**Муниципальное автономное дошкольное образовательное
учреждение города Нижневартовска Детский сад №49 «Родничок»**

**Паспорт доступности объекта социальной
инфраструктуры (ОСИ) № 1**

**Адрес: 628624, Ханты-Мансийский Автономный округ - Югра,
г. Нижневартовск, ул. Мира, 62а строение 3.**

Акт обследования
объекта социальной инфраструктуры к паспорту доступности ОСИ
№ 1

Φοτο Νο 15

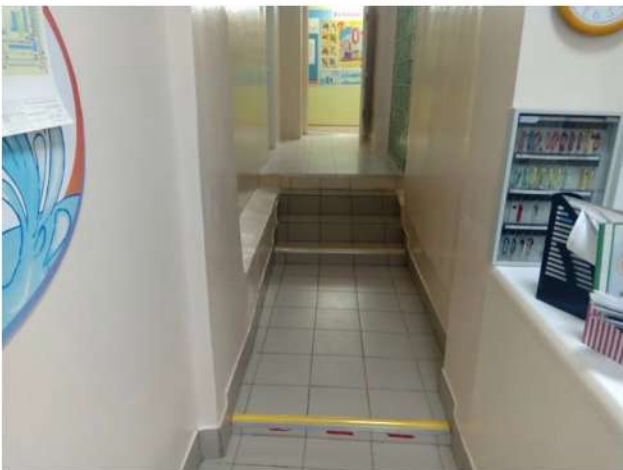
| | | | | | - Перед дверными проемами отсутствуют тактильно-контрастные предупреждающие указатели глубиной 0,5-0,6 м. (п.6.1.8 СП 59.13330-2020); | С | - Обустроить перед дверным проемом (перед дверью на входной площадке) предупреждающие тактильно-контрастные указатели глубиной 0,5-0,6 м. в соответствии с ГОСТ Р 52875-2018 (п.6.1.8 СП 59.13330-2020); <u>Рекомендуется:</u> - Использовать вместо тактильно-контрастных указателей по ГОСТ Р 52875-2018 грязесборные решетки при соответствии размеров и размещения предъявляемых к тактильным указателям по ГОСТ Р 52875. (п.6.1.8 СП 59.13330-2020); | ТСР, ТР |

Φοτο Νο 21

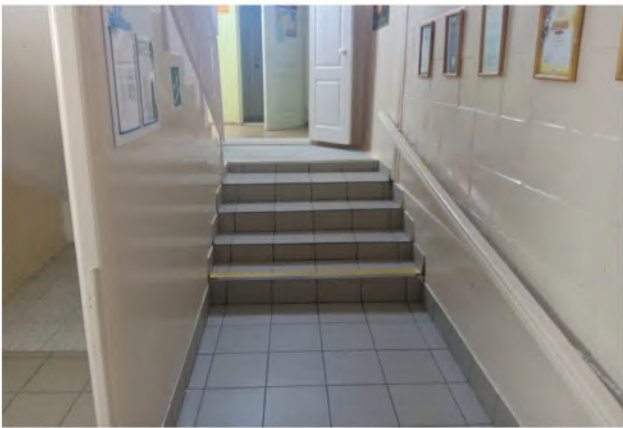
| - У лестничных маршей внешних лестниц путей эвакуации отсутствует двухстороннее ограждение с трехуровневыми поручнями в соответствии с ГОСТ Р 51261. (п.5.1.13 СП 59.13330-2020, п. 6.17 СП 118.13330.2012); | О, С | - Обустроить лестничные марши внешних лестниц путей эвакуации непрерывным ограждением с трехуровневыми поручнями на высоте 0,5 (для детей), 0,7 и 0,9 м. по ГОСТ Р 51261-2017. (п.5.1.13 СП 59.13330-2020, п. 6.17 СП 118.13330.2012); <u>Рекомендуется:</u> - Окрасить опорные поручни лестничных маршей в желтый (контрастный цвет); | КР |
